工程洗浄に係る再処理施設廃止措置計画変更申請の一部補正について

令和4年2月28日

国立研究開発法人日本原子力研究開発機構

補正前後比較表（案）

別図 工程洗浄で行う操作の分類

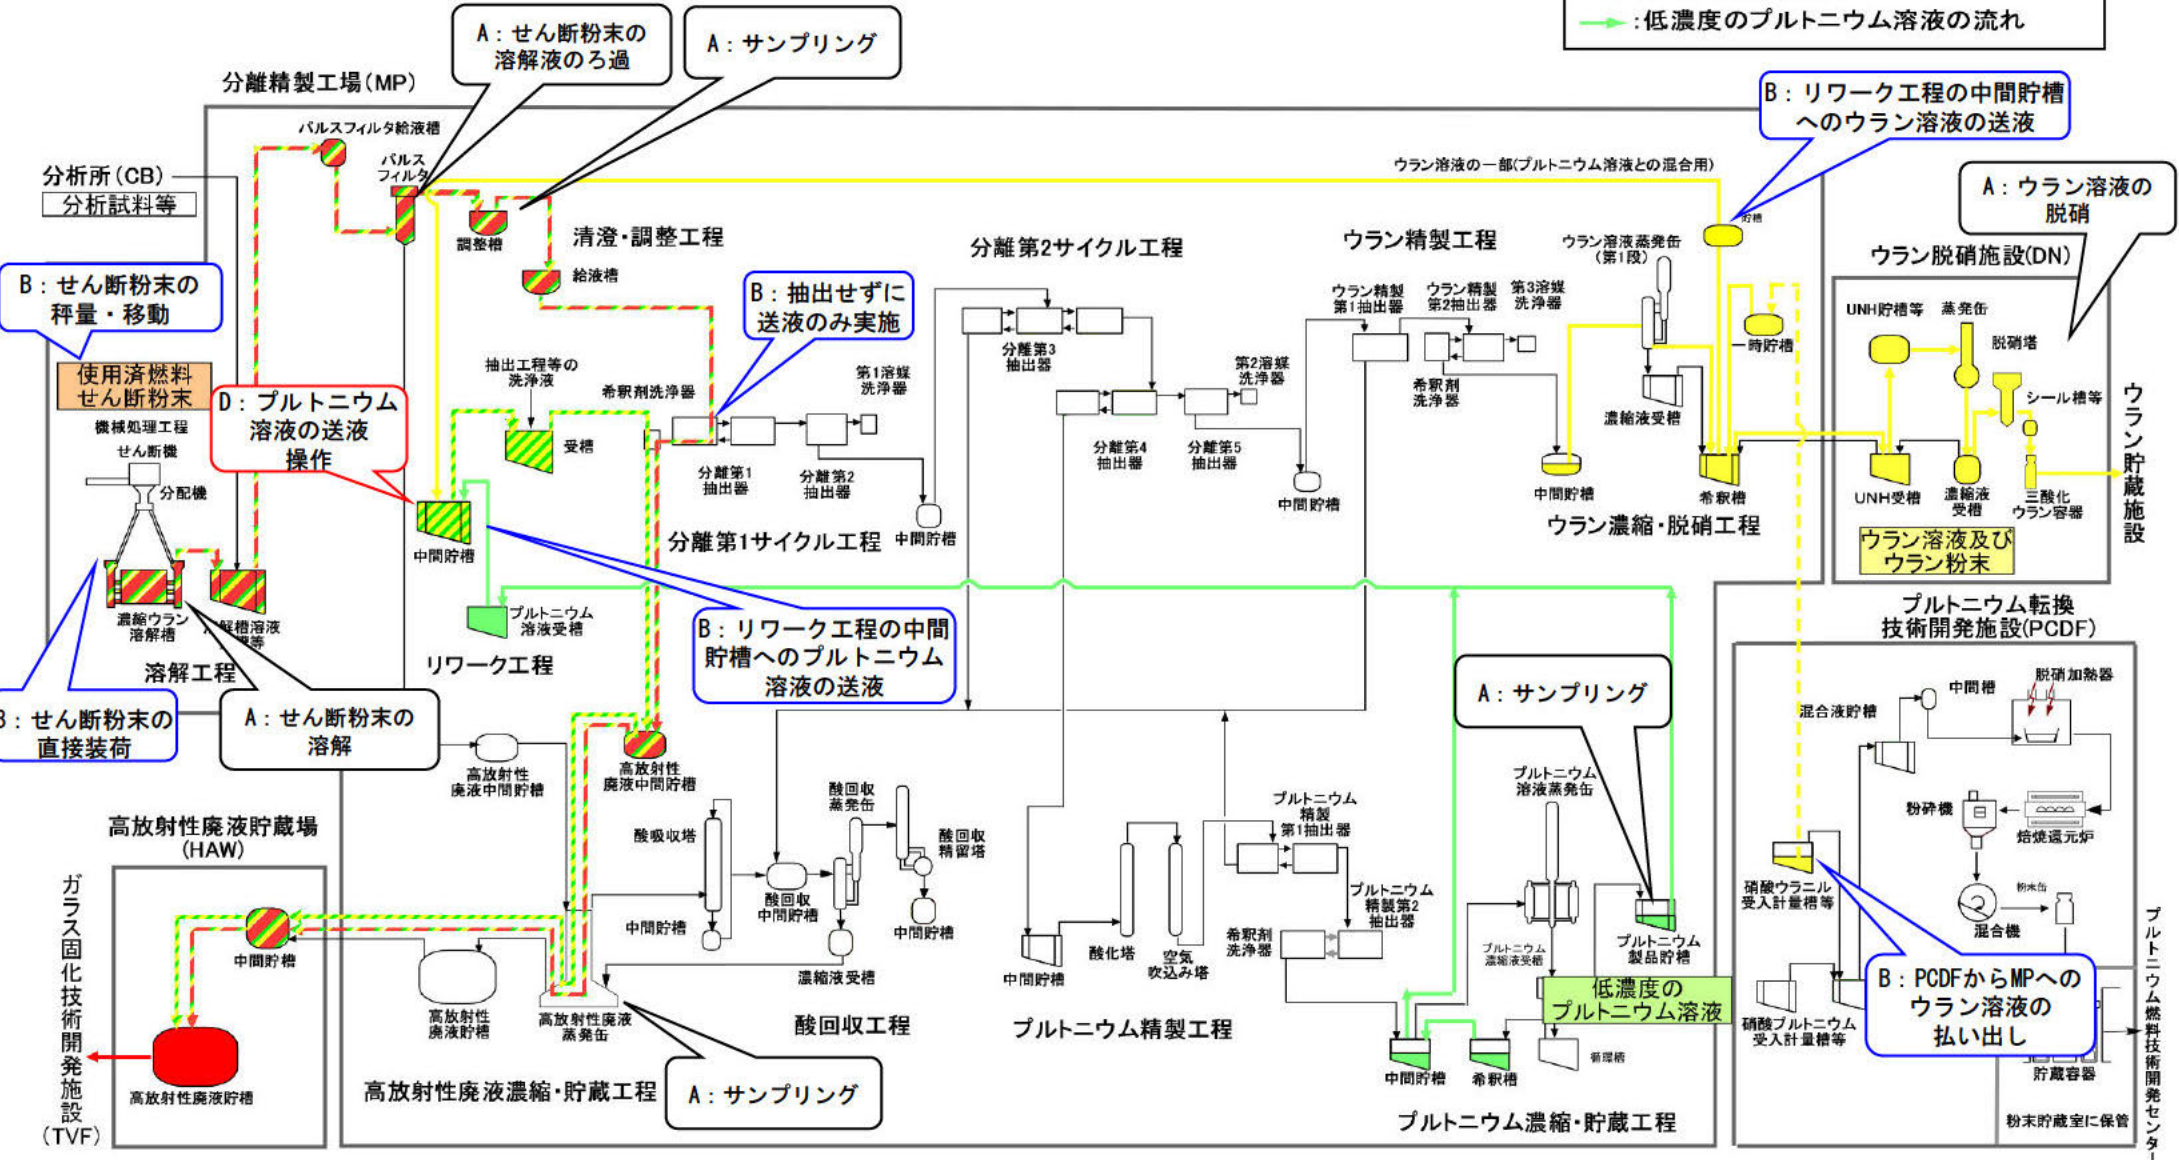
分類の結果（別図参照）、殆どの操作は分類 A 又は分類 B に該当し、分類 C に該当する操作がないこと及び分類 D には「低濃度のプルトニウム溶液を高放射性廃液貯槽（272V31～V35）へ送液する操作」が該当することを確認した。

- 分類 D「工程洗浄特有の操作で、対策により既往の設計の範囲内とすることで安全性を確保する操作」への対応
 - 当該操作では蒸気により溶液を送液する装置（スチームジェット）を使用する。既往の設計において、スチームジェットは使用済燃料の溶解液等の送液に使用し、プルトニウム溶液の送液には使用していない。

工程洗浄で取扱うプルトニウム溶液は、再処理運転時よりもプルトニウム濃度が十分低く、また酸濃度も高いため、スチームジェットを用いた送液により、プルトニウムポリマーが生成する可能性は低いものの、より安全に送液するため、プルトニウムポリマーの生成を抑制する効果のあるウラン溶液を混合し、溶液の組成（ウラン/プルトニウム比）を既往の設計の範囲内に調整する。

当該操作に対し、ウラン/プルトニウム比に制限値 60 を定め、再処理施設保安規定で操作上の管理値としてウラン/プルトニウム比を 70 で管理することを追記する。なお、念の為プルトニウムポリマーの生成が無いことを、スチームジェットによる送液の前後のウラン及びプルトニウム濃度の分析結果等により確認する。

図-1 工程洗浄の操作に係る分類フロー

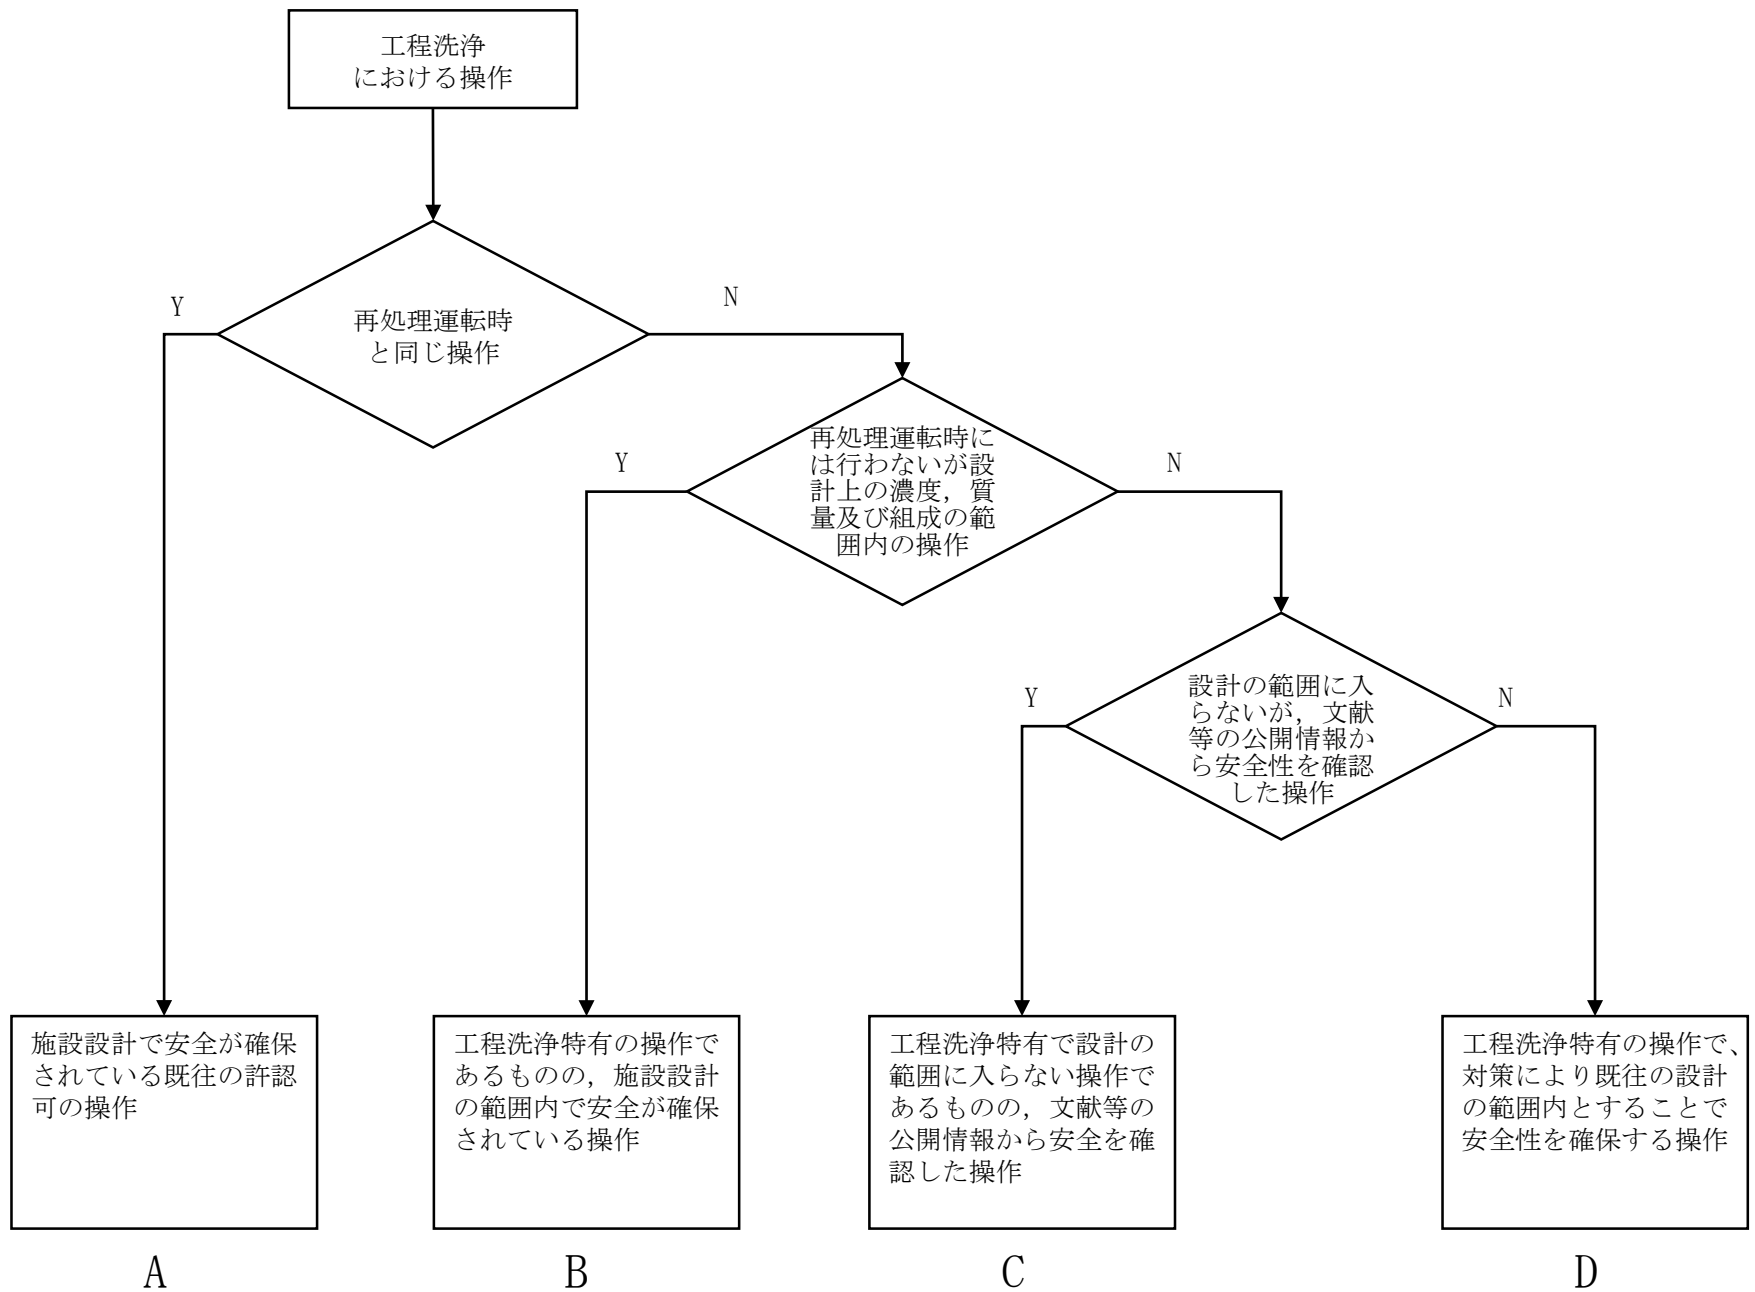
令和 3 年 12 月 17 日に申請した廃止措置計画変更認可申請書に記載している工程洗浄の操作について、通常の再処理運転と同じ操作と工程洗浄特有の操作に分けた後、工程洗浄特有の操作で取扱う核燃料物質が設計の範囲内であるか確認した。取扱う核燃料物質が設計の範囲外である操作についてはその安全性を確認し、対策の必要性について検討した（図-1 参照）

上記の考え方にに基づき、工程洗浄の操作を整理し、以下の 4 つに分類した結果を表-1 に示す。

- B の操作については、設計の範囲内の操作であることを記載する。
- C の操作については、引用文献に基づく安全評価の内容を記載する。
- D の操作については、安全を確保するための対策並びに対策に伴う制限値を記載する。
- 上記の操作については、必要に応じて再処理施設保安規定、運転要領書等の改訂を行う旨を記載する。
